## 改善箇所説明図 ②

### 基準不適合発生箇所

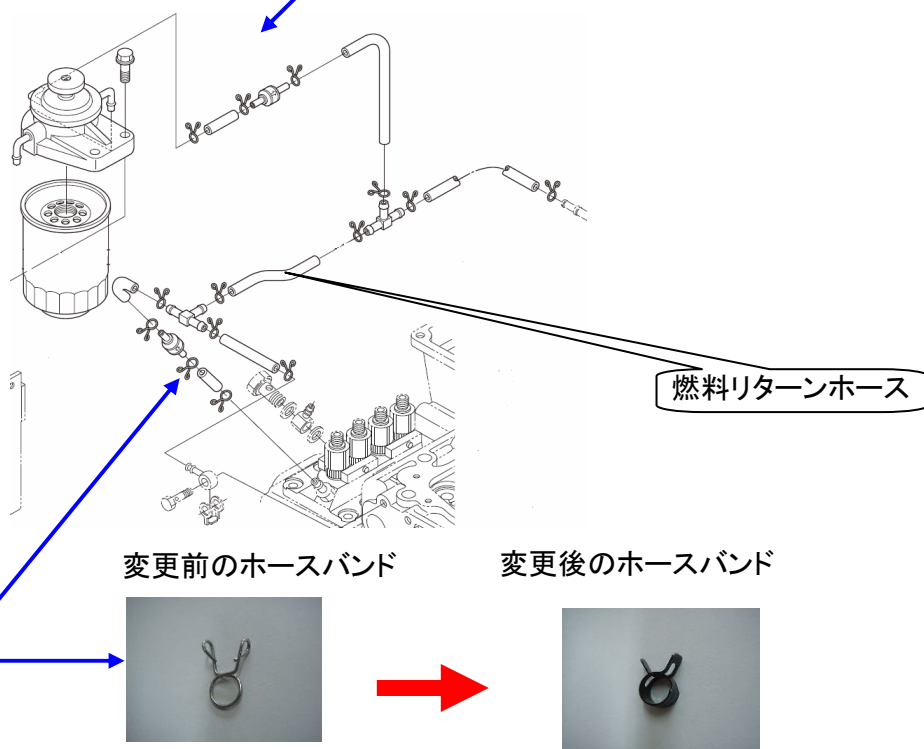
燃料装置に備えられている燃料リターンホースにおいて、ホースバンドの締付け力が不足しているため、低温時に燃料が凍結し内圧が上昇した際、当該ホースが抜ける場合がある。そのため燃料が漏れ、最悪の場合火災に至るおそれがある。

全車両、当該ホースバンドを対策品に交換する。

外観で識別できるため、特別な識別表示は行わない。
